Schulhoffläche Anne-Frank-Gesamtschule

Bauabschnitt 1

überarbeiteter Entwurf

Holzterrassen

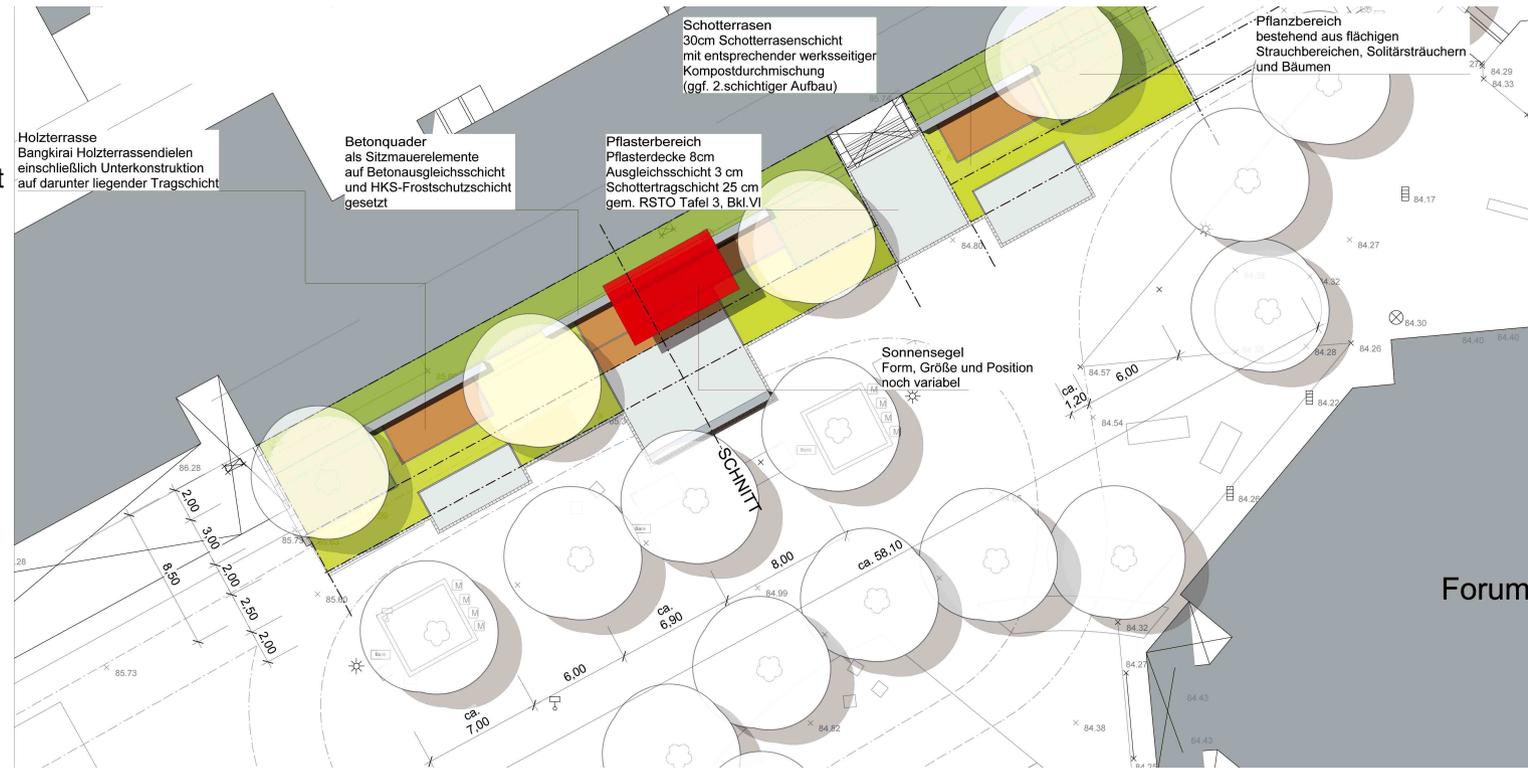
Reduzierung der Flächengröße

Anordnung ausserhalb der Feuerwehrumfahrt

Anordnung außerhalb allgemeiner
Bewegungsbereiche

Plan in Abstimmung mit GUV
(Unfallkasse NRW)

Sonnensegel

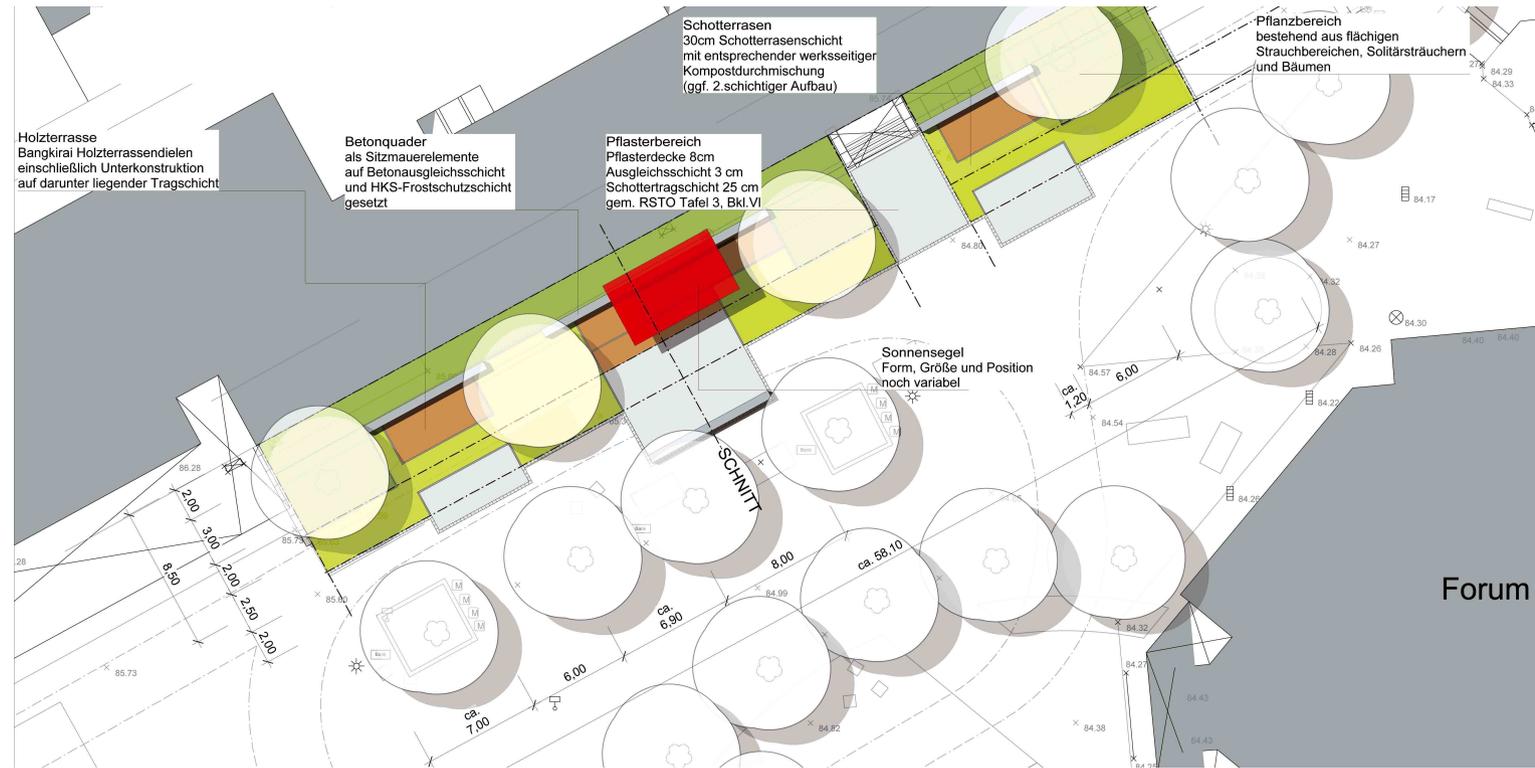
Temporäre Installation nur zu Schulzeiten

Aufbau und Abnahme in Abstimmung durch Schülerpaten, Lehrer, Hausmeister

Konstruktion wartungsarm keine elektrischen Bedienelemente
